S.S.80 – ”Raccordo di Teramo”

Tratta stradale Teramo mare
Variante alla S.S. 80 dalla A14 (Mosciano S. Angelo) alla
S.S. 16 (Giulianova) – LOTTO IV

STUDIO DI IMPATTO AMBIENTALE

Relazione tecnica di riscontro alle richieste di integrazioni

Figura 1-1. Planimetria di progetto su Fotopiano

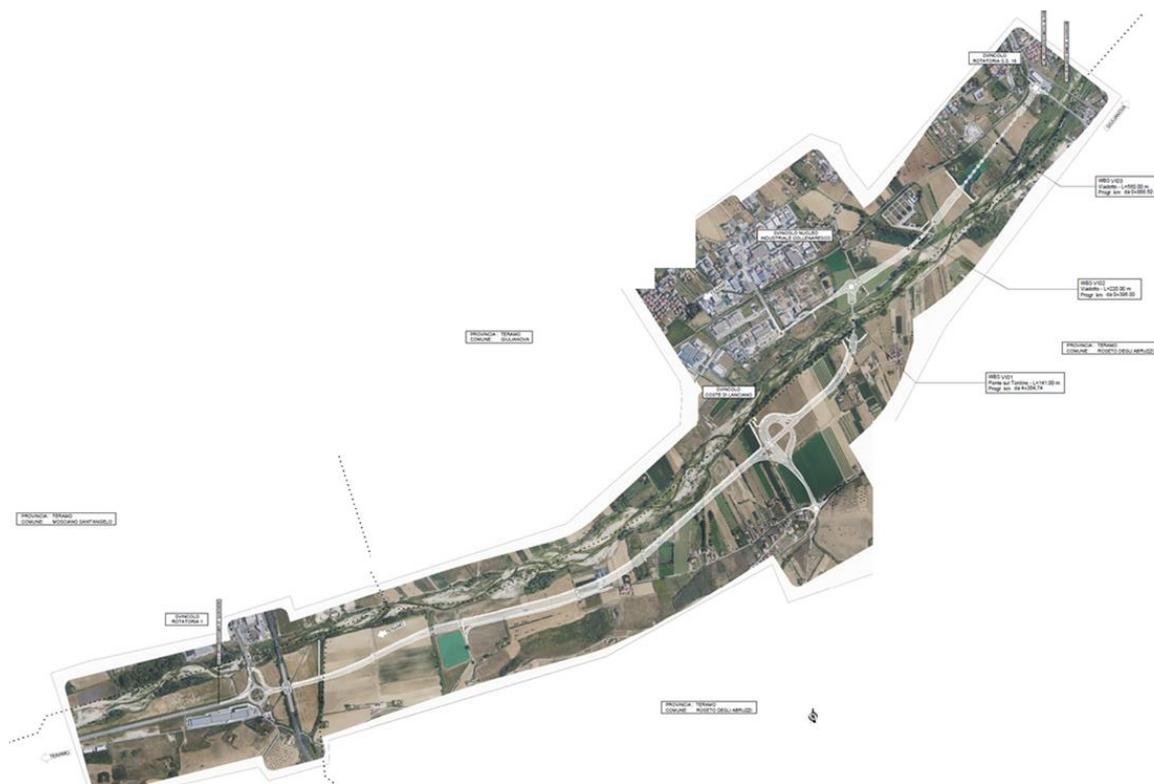
Fornire documentazione più dettagliata rispetto alle fitocenosi naturali presenti lungo il corso del Fiume Tordino al fine di stabilire lo stato di conservazione ante opera e post opera

In riscontro a tale osservazione si riporta di seguito una descrizione di dettaglio della fitocenosi caratterizzanti il territorio in cui si inserisce l'infrastruttura di progetto con particolare riguardo a quella presente lungo il corso del fiume Tordino.

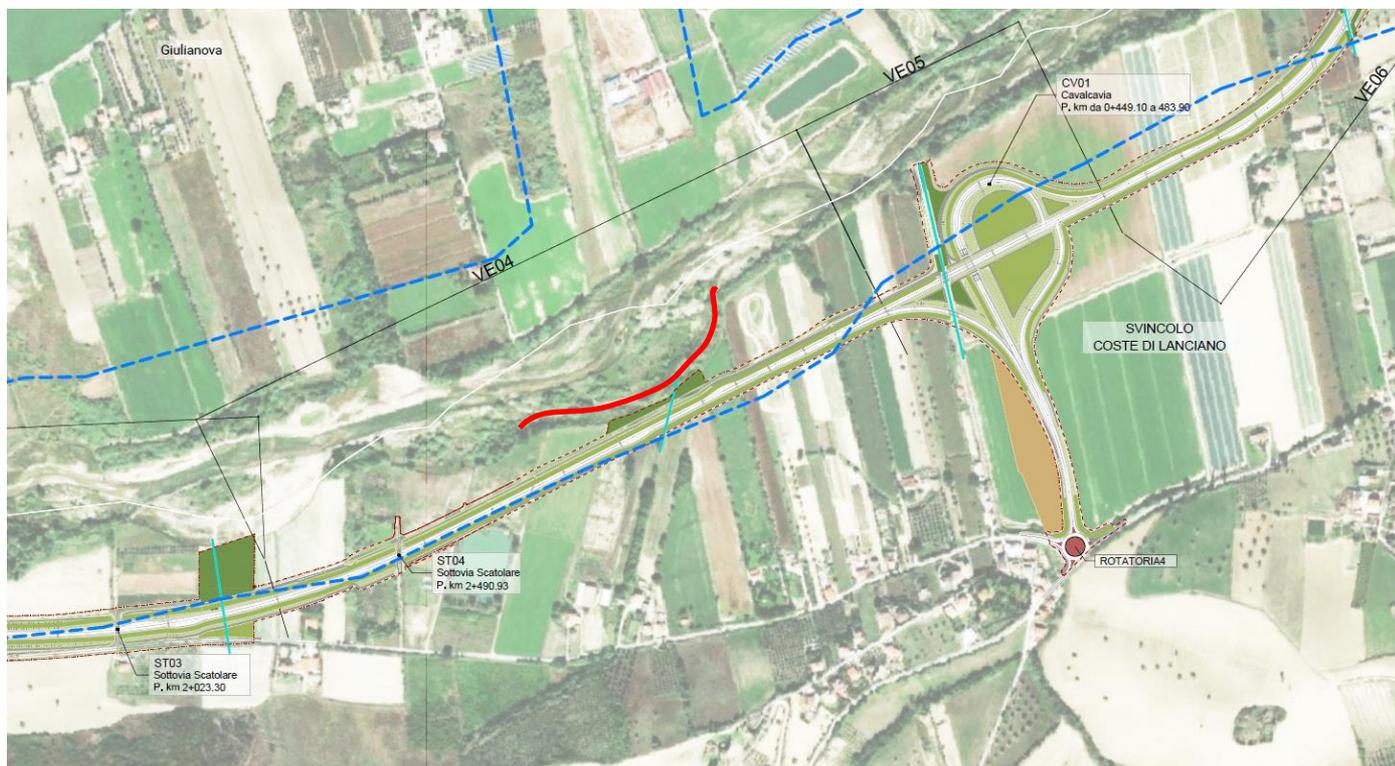
Approfondire la compatibilità dell’opera rispetto alla soluzione scelta illustrando gli effetti diretti \indiretti e cumulativi soprattutto nelle aree di maggior valenza ambientale in prossimità delle interferenze lungo il corso del Fiume Tordino.

In relazione alla stabilità di tali aree in cui è stata riscontrata la presenza di fenomeni erosivi, il progetto prevede nell’ambito dello studio Idraulico, la messa a punto di accorgimenti costruttivi volti a garantire la tutela del territorio e la funzionalità della strada di progetto.

Allo scopo di stabilizzare tale tratto della sponda ed evitare future modifiche legate ad una progressione dell’azione erosiva, come già riportato nella specifica PARTE V del SIA, è stata prevista la realizzazione di una protezione con scogliera in massi naturali, posati su geotessuto non tessuto con scopo di filtro, in analogia al recente intervento realizzato dalla Regione nell’ambito del progetto di protezione dell’argine destro del fiume(foto 13), nel tratto posto immediatamente a valle dell’attraversamento previsto nel presente progetto.

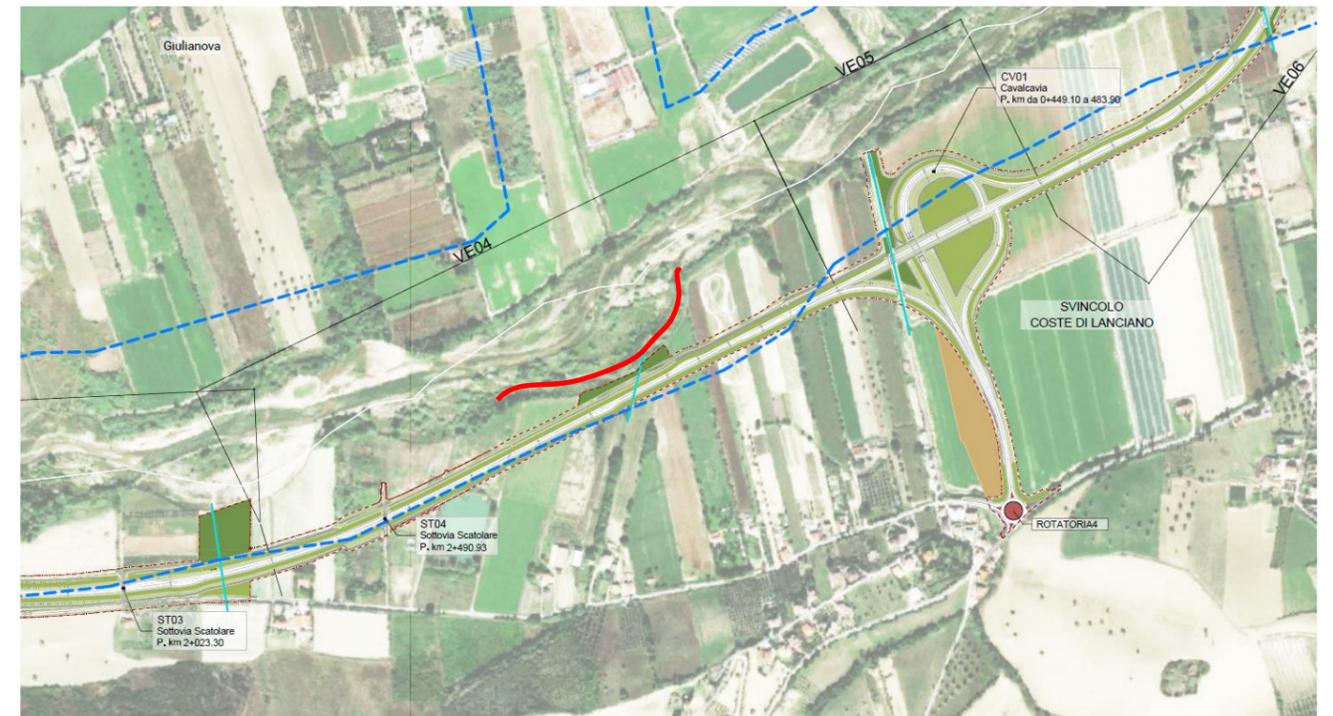
La sovrapposizione dall'intervento sulla Carta dei Vincoli del redigendo P.R.P. sembra evidenziare una struttura viaria quasi totalmente ricompresa nella fascia di rispetto dei 150 m tutelata ope legis, ma posta all'estremo margine esterno di quest'ultima. Al contrario a differenza della suddetta analisi, la Planimetria di progetto su Ortofoto consente invece di verificare che buona parte del nuovo tracciato viario si compone di tratti particolarmente ravvicinati all'alveo del fiume ed anche tangenti agli argini (tratto ricadente nel territorio di roseto degli Abruzzi tangente ad una vegetazione ripariale che presenta caratteristiche qualitative e quantitative da salvaguardare e svincolo coste Lanciano). Pur se in tali casi il progettodefinitivo contempla la realizzazione di interenti di mitigazione, si ritiene utile in questa fase della definizione progettuale che vengano vagliate tutte le possibili alternative volte alla ottimizzazione dell'infrastruttura in piena coerenza con gli strumenti di tutela, ed al fine di garantire la più estesa conservazione dei contesti naturali del fiume Tordino. Si ritiene pertanto utile che il nuovo tracciato sia sovrapposto su una base cartografica (ortofotoo piano quotato) in cui le fasce di rispetto di 150 m dalle sponde siano individuate sulla base di distanze dagli argini verificate in situ, e che di conseguenza siano analizzati e approfonditi gli aspetti riferiti ad un possibile allontanamento di quei tratti e opere del nuovo sistema viario che interferiscono paesaggisticamente e dal punto di vista della pressione antropica sul letto del fiume, sugli argini e sulla vegetazione ripariale che li caratterizza così come anche descritta e riconosciuta nello SIA e nella documentazione di progetto.

in riscontro alla suddetta osservazione e richiesta, si chiarisce che tutti gli elaborati progettuali sono stati sovrapposti alle Carte Ufficiali pubblicate per quanto attiene alle fasce di rispetto dei 150 metri tutelati ope legis. Al fine di meglio dettagliare quanto richiesto si è ritenuto comunque di aggiornare l'elaborato progettuale riguardante Planimetria e sezioni generali interventi di inserimento paesaggistico e ambientale (elaborato T00IA00AMBPL01_C) al fine di meglio evidenziare sulla base dell'Ortofoto la fascia di rispetto degli argini, soprattutto in riferimento al tratto ricadente nel territorio di Roseto degli Abruzzi in cui l'asse stradale risulta quasi tangente all'argine del fiume e dove è ben visibile la presenza di un'ansa del fiume.

Allo scopo di stabilizzare tale tratto della sponda ed evitare future modifiche legate ad una progressione dell'azione erosiva, è prevista la realizzazione di una protezione in massi naturali. posati su geotessuto non tessuto con scopo di filtro.
